**„Zvýšení traťové rychlosti v úseku Oldřichov u Duchcova – Bílina“**

**Vysvětlení, změny a doplnění zadávací dokumentace - Dodatek č. 5**

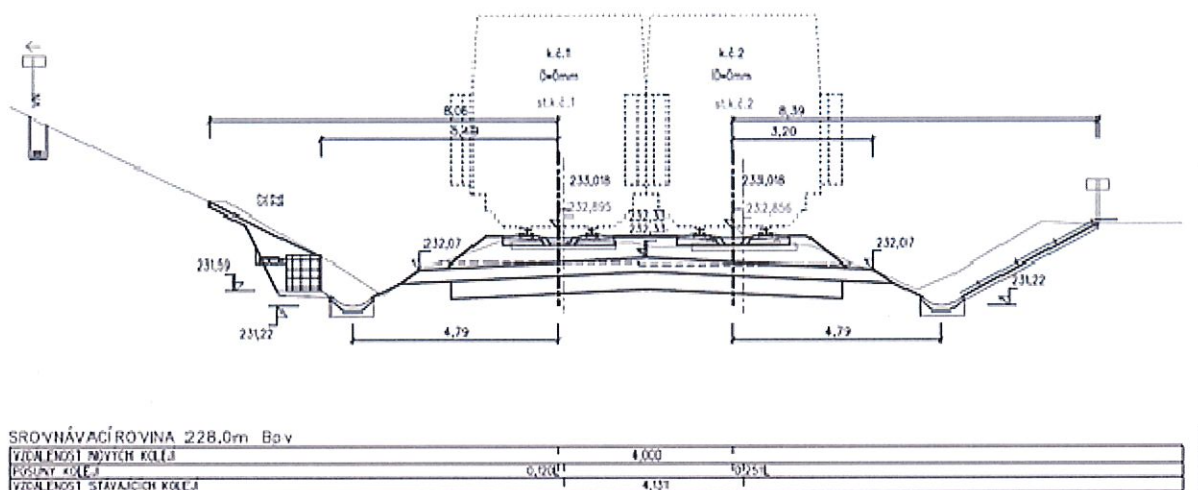
V zadavatelem postoupené dokumentaci – v části H2 jsou uloženy vyjádření správců inženýrských sítí. Některé z nich jsou propadlé, konkrétně:

*Žádáme zadavatele o zajištění aktualizace těchto vyjádření.*

*V období mezi zpracováním projektové dokumentace a zadávacím řízením na zhotovitele stavby pozbylo platnost několik vyjádření správců inženýrských sítí, neboť platnost těchto vyjádření je časově omezena. Zadavatel se zavazuje, že neprodleně po předání staveniště zajistí obnovení platnosti vyjádření správců inženýrských sítí a předá příslušná stanoviska správců sítí zhotoviteli stavby.*

P47 km 26,800

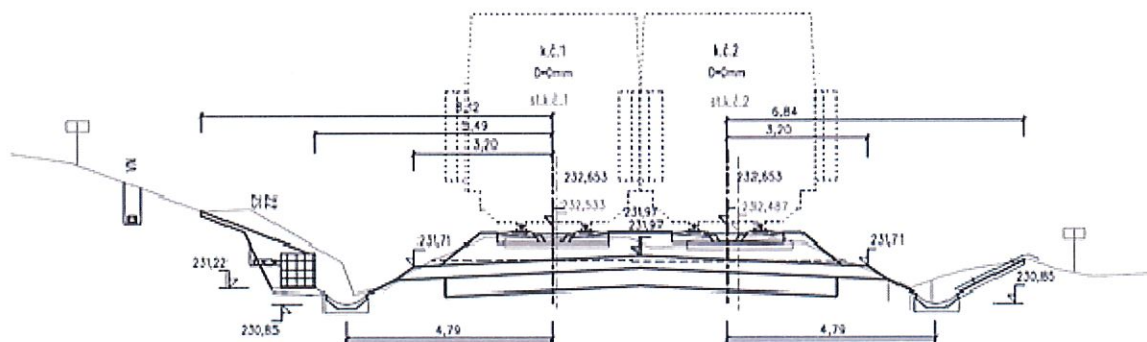
Ze zadavatelem postoupené projektové dokumentace – příložených řezů k SO 11-11-01, Oldřichov u Duchcova – Bílina, železniční spodek, není jasný požadovaný sklon zemní pláň.

**Žádáme zadavatele o upřesnění.**

*Uvedené příčné řezy jsou součástí výkresů č.5.1-5.15 Příčné řezy. Jejich cílem je definovat základní tvar tělesa dráhy, včetně výškových kót a šířkového uspořádání. Detailní informace - jako je sklon zemní pláně, skladba pražcového podloží, sklony svahů, podrobnosti týkající se odvodňovacích zařízení a ochrany svahů zemního tělesa, jsou uvedeny v příloze č.4 Vzorové příčné řezy či v textu Technické zprávy v příloze č.1.1.*
